AG.272.7.2016

„Przebudowa, rozbudowa budynku Starostwa Powiatowego w Końskich polegająca na: rozbudowie budynku o szyb windy, budowie instalacji odwadniającej oraz przebudowie istniejącego układu funkcjonalnego”

Informuję, że od Wykonawcy wpłynęły pytania, na które udziela się odpowiedzi:

HYD 630-3D

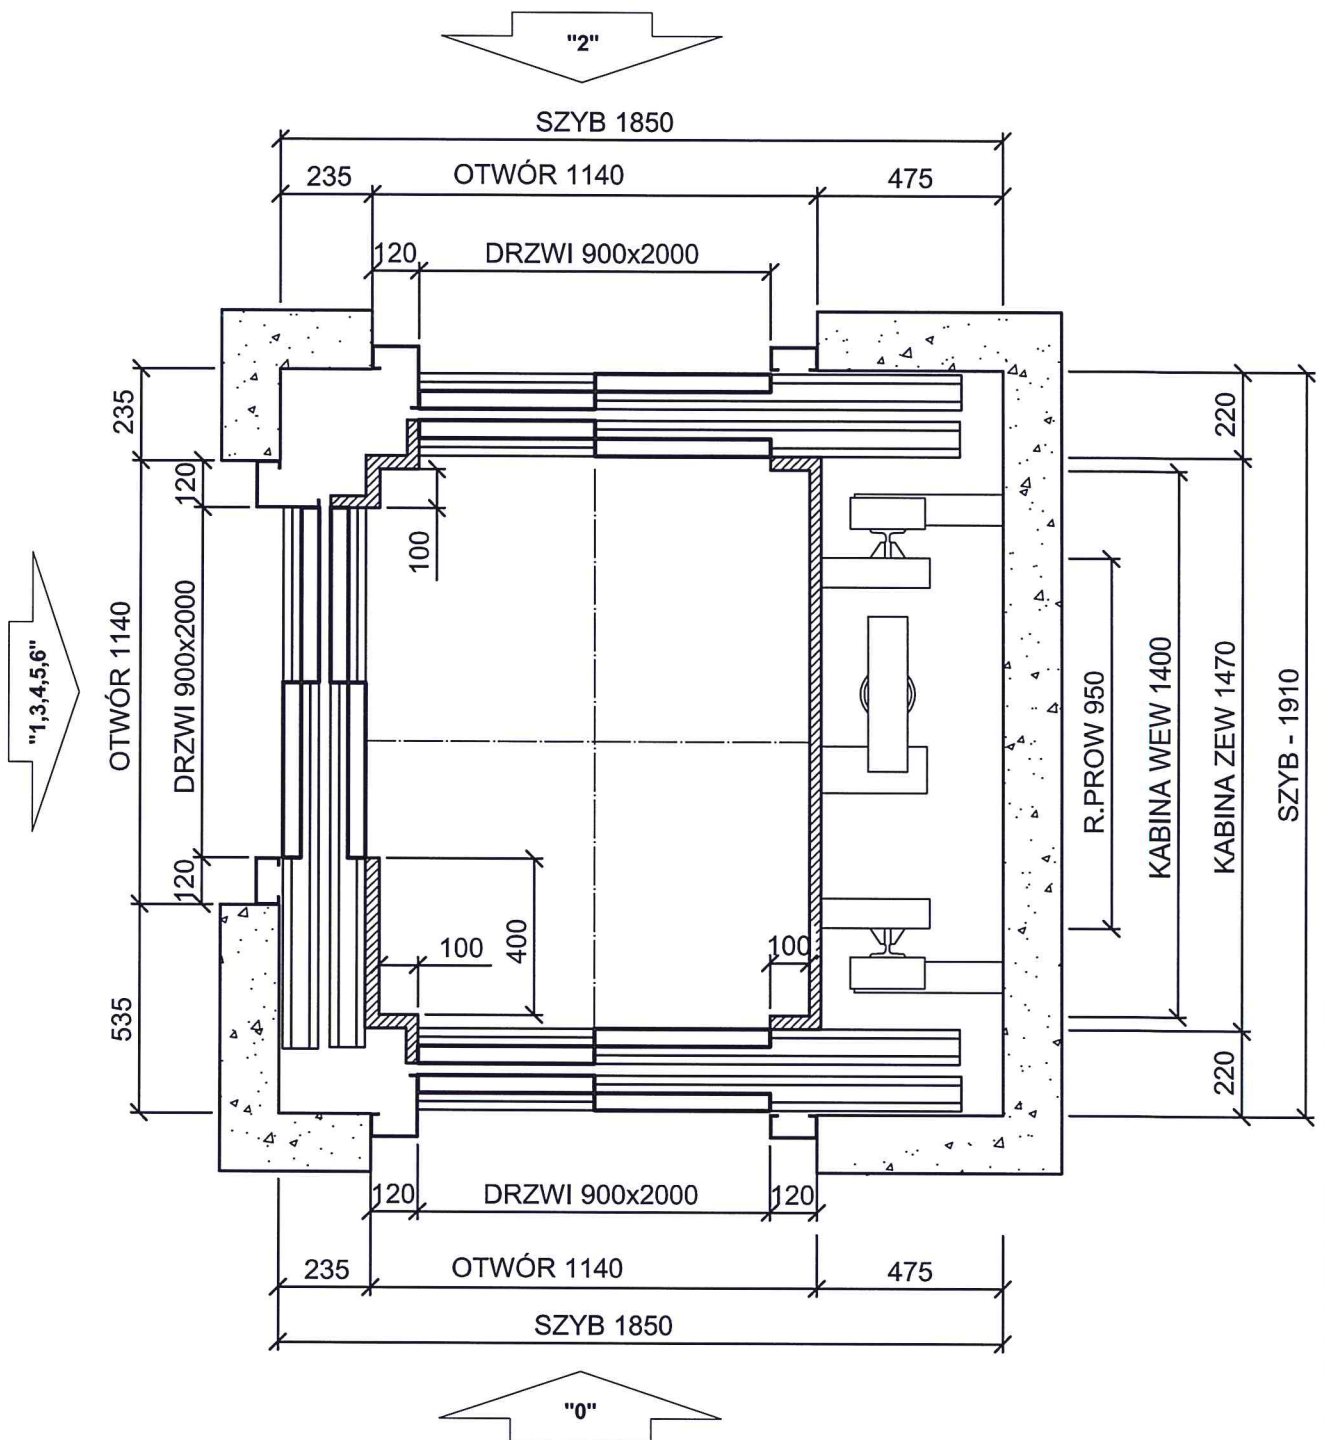
Dziękujemy też za określenie specyfikacji dźwigu w zmianach do przetargu, ale nowe wymiary szybu nadal nie są dostosowane do wymaganego dźwigu.

Również usytuowanie otworów na drzwi i ich wymiary nie spełniają wymagań.

Wejście do podszybia nie może być po zaprojektowanej stronie, ponieważ w tym miejscu będą prowadnice i tłok hydrauliczny.

Wymiary szybu windowego nie mogą wykluczać na etapie prowadzenia procedury przetargu publicznego innych firm, stąd zaprojektowano szyb o danych wymiarach z dopuszczeniem wykonania kabiny o wymiarach akceptowalnych (nie mniejsze niż 1,1mx1,4m, tym samym dopuszcza się montaż większej kabiny).

Dopuszczalna jest zmiana lokalizacji drzwi do maszynowni jeżeli wymaga tego ścisła specyfikacja dźwigu określająca usytuowanie prowadnic i tłoku hydraulicznego, jako zmiany nieistotnej w projekcie budowlanym.

W odniesieniu do przesłanych rysunków otwory na przystankach nr 1, 3, 4, 5, 6 są otworami istniejącymi i ze względu na konstrukcję budynku niemożliwe jest ich przesunięcie, posiadają one szerokość w świetle otynkowanego otworu minimum 114cm, dopuszczalne jest przesunięcie lub zmiana wymiarów otworów drzwi przystankowych na przystankach 0 i 2 jako zmiany nieistotnej w projekcie budowlanym.

W załączeniu rysunek poglądowy.

Zamawiający dopuszcza zmianę wymiarów szybu windowego z dostosowaniem do wybranego typu windy z zastrzeżeniem iż, leży to po stronie wykonawcy.
